m_ante.DVA.REGISTRO UFFICIALE.I.0015092.13-06-2019

Presentazione di osservazioni relative alla procedura di Valutazione di Impatto Ambientale (VIA)
art.24 co.3 D.Lgs.152/2006 e s.m.i.

Progetto, Aeroporto "Giuseppe Verdi" di Parma. Piano di sviluppo aeroportuale 2023. Codice Proc. 4224 in particolare alle integrazioni del documento denominato "Documento di integrazioni e controdeduzioni richieste con nota prot. n. 3084/DVA del 07/02/2019

Progetto, **Aeroporto "Giuseppe Verdi" di Parma. Piano di sviluppo aeroportuale 2023**
Codice procedura: **4224**

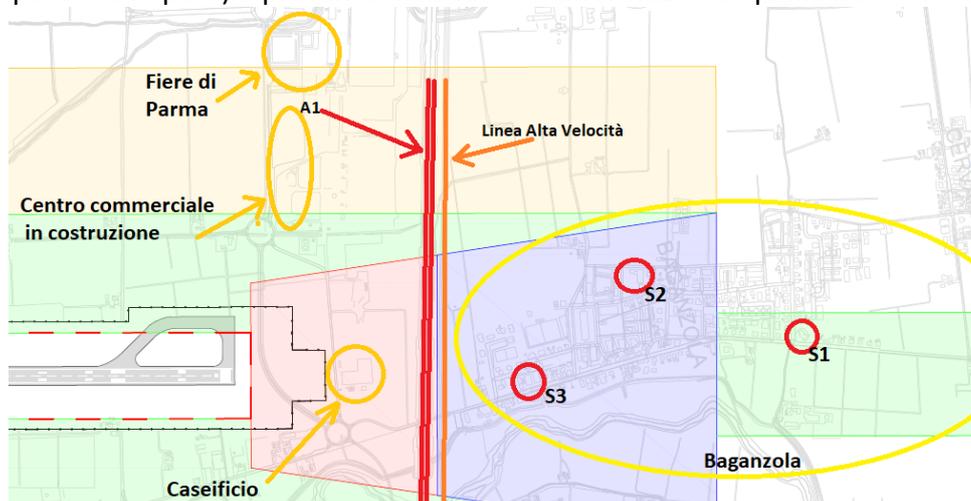
5. A p. 57 si legge: *“Per quanto riguarda la presenza dell’autostrada A1 e della linea AA/VV a nord dell’aeroporto, si osserva che le opere in progetto non interferiscono con i possibili interventi di ampliamento/potenziamento delle stesse.”*. Come possono sostenere tutto ciò, soprattutto in assenza di un Piano di Rischio Aeroportuale? Semplicemente guardando la cartina erroneamente denominata Piano di Rischio, proposto da SO.GE.A.P. (deve essere il Comune a redigerlo e non la società proponente l’opera) e presente nella suddetta affermazione quella frase non è veritiera.

Tutte le indicazioni raffigurate sono state aggiunte dagli osservanti, poiché il documento originale mostra (crediamo volutamente) solo le fasce di rischio omettendo i punti sensibili che definiscono i fattori esposti al rischio. S1,S2,S3 sono tre scuole nell’abitato adiacente la testata di pista in progetto (Baganzola), come si vede l’autostrada A1 e la linea dell’alta velocità ricadrebbero al confine tra le fasce A e B, e per quanto questo documento non abbia valore ufficiale dovrebbe essere stato redatto rispettando le fasce di rischio e quindi la frase sopra citata **è dimostrata non vera**.

riferimento all'osservazione O.03 si chiarisce come non ci sia interferenza rispetto al tema della sicurezza tra l'aerostazione e l'autostrada A1 e la linea ferroviaria AA/VV, essendo queste distanti oltre 2,5 km dal terminal passeggeri." Riteniamo tale risposta totalmente avulsa dai dati di realtà, dati di realtà, poiché il rischio di incidenti e di interazione con le suddette strutture non lo provocherebbe certo il terminal ma i velivoli e la testata della pista che disterebbe solo **500 m** dalle strutture sensibili citate, come peraltro si evince dalla cartografia presentata dai proponenti e da noi sopra riportata.

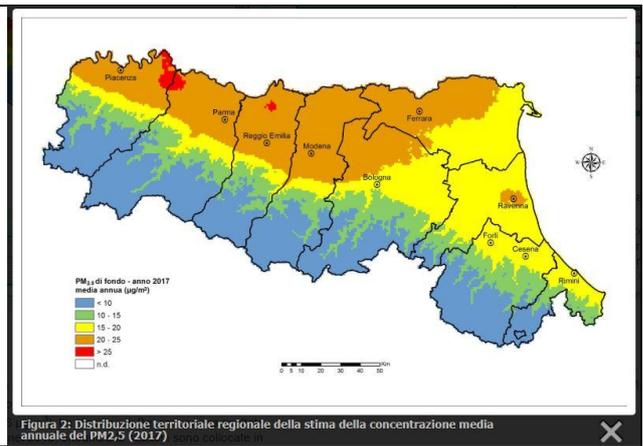
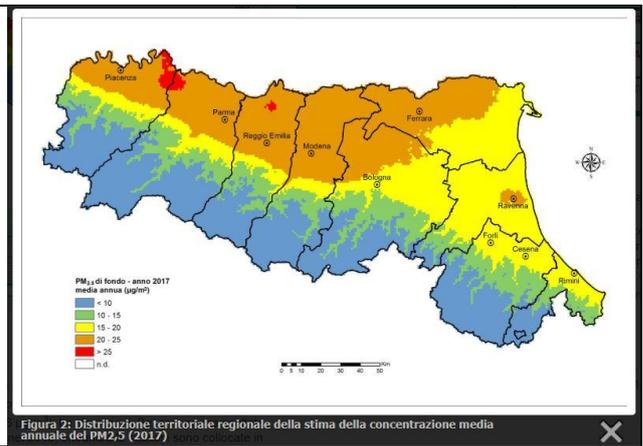
Nel documento SIA_CTD_A06 a pag. 6 viene ripresa la Tabella 2-8 di pag.62 del documento SIA_R01_P2 quindi sorgono gli stessi dubbi relativi ad un diverso numero tra *Movimenti* e *LTO* i quali dovrebbero essere verosimilmente i primi il doppio dei secondi. Viene inoltre presentata la *Tabella 4 Numero movimenti e LTO annui degli aeromobili – 2023* che presenta le stesse criticità della tabella nominata in precedenza.

Tra scenario attuale (Tabella 2-8 pag. 62 documento SIA_R01_P2) e scenario 2023 (Tabella 4 pag. 6 documento SIA_CTD_A06) il numero di movimenti civili sostanzialmente raddoppia, e questo non pare in linea con un progetto di movimentazione passeggeri che dovrebbe passare da 200k a 2M passeggeri/anno (“la relazione A-Relazione tecnico-descrittiva pag. 64 afferma che «La domanda potenziale dell’aeroporto, ottenuta moltiplicando la catchment area selettiva con il tasso di propensione al volo è, pertanto, pari a 2.130.348 passeggeri annui”). I numeri sono gli stessi del documento SIA P.4

Nel documento SIA_CTD_A06 a pag. 6 viene ripresa la Tabella 2-8 di pag.62 del documento SIA_R01_P2 quindi sorgono gli stessi dubbi relativi ad un diverso numero tra *Movimenti* e *LTO* i quali dovrebbero essere verosimilmente i primi il doppio dei secondi. Viene inoltre presentata la *Tabella 4 Numero movimenti e LTO annui degli aeromobili – 2023* che presenta le stesse criticità della tabella nominata in precedenza.

Tra scenario attuale (Tabella 2-8 pag. 62 documento SIA_R01_P2) e scenario 2023 (Tabella 4 pag. 6 documento SIA_CTD_A06) il numero di movimenti civili sostanzialmente raddoppia, e questo non pare in linea con un progetto di movimentazione passeggeri che dovrebbe passare da 200k a 2M passeggeri/anno (“la relazione A-Relazione tecnico-descrittiva pag. 64 afferma che «La domanda potenziale dell’aeroporto, ottenuta moltiplicando la catchment area selettiva con il tasso di propensione al volo è, pertanto, pari a 2.130.348 passeggeri annui”). I numeri sono gli stessi del documento SIA P.4

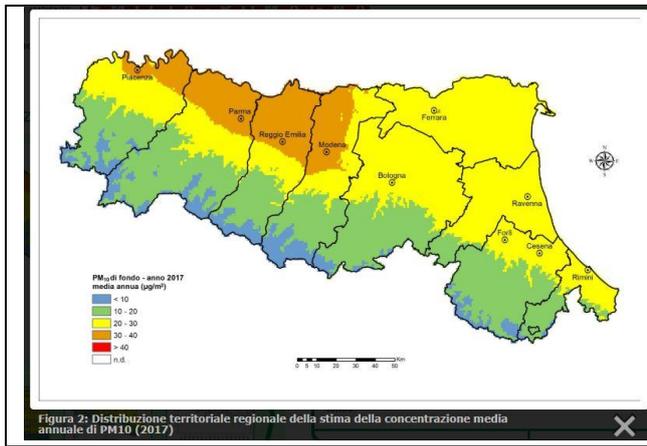
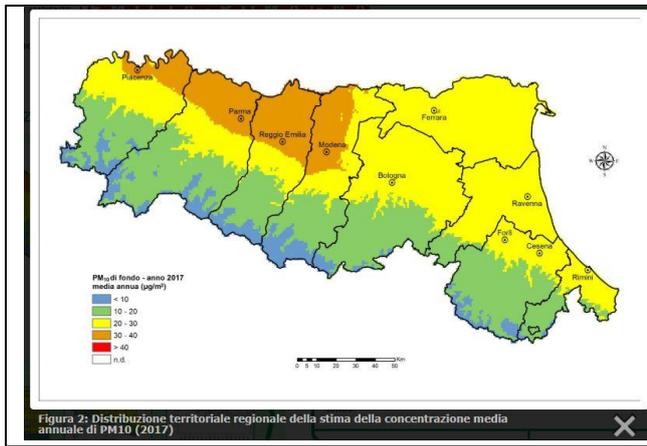
I valori di *Particulate Matter* (PM10 e 2.5) in Tabella 2, Tabella 3, Tabella 5, Tabella 6, Tabella 8 e Tabella 10 mostrano quantità di particolato emesso di eguale quantità indipendentemente dalla dimensione. In Tabella 12 non è chiaro, il PM2.5 potrebbe essere 0.021 t oppure 0.022t (risultando ancora uguale alla quantità indicata per il PM10), oppure 0.023t, non è dato saperlo. Successivamente invece in Tabella 14, Tabella 16, Tabella 17, Tabella 18, Tabella 19 e Tabella 20 la quantità di PM10 emesso o in scenario di emissioni è sempre maggiore rispetto al PM2.5. Quindi il PM 10 e PM2.5 vengono emessi nelle stesse quantità o no? Anche perché i PM2.5 dovrebbero essere già “contenute” nei PM10.

I valori di *Particulate Matter* (PM10 e 2.5) in Tabella 2, Tabella 3, Tabella 5, Tabella 6, Tabella 8 e Tabella 10 mostrano quantità di particolato emesso di eguale quantità indipendentemente dalla dimensione. In Tabella 12 non è chiaro, il PM2.5 potrebbe essere 0.021 t oppure 0.022t (risultando ancora uguale alla quantità indicata per il PM10), oppure 0.023t, non è dato saperlo. Successivamente invece in Tabella 14, Tabella 16, Tabella 17, Tabella 18, Tabella 19 e Tabella 20 la quantità di PM10 emesso o in scenario di emissioni è sempre maggiore rispetto al PM2.5. Quindi il PM 10 e PM2.5 vengono emessi nelle stesse quantità o no? Anche perché i PM2.5 dovrebbero essere già “contenute” nei PM10.
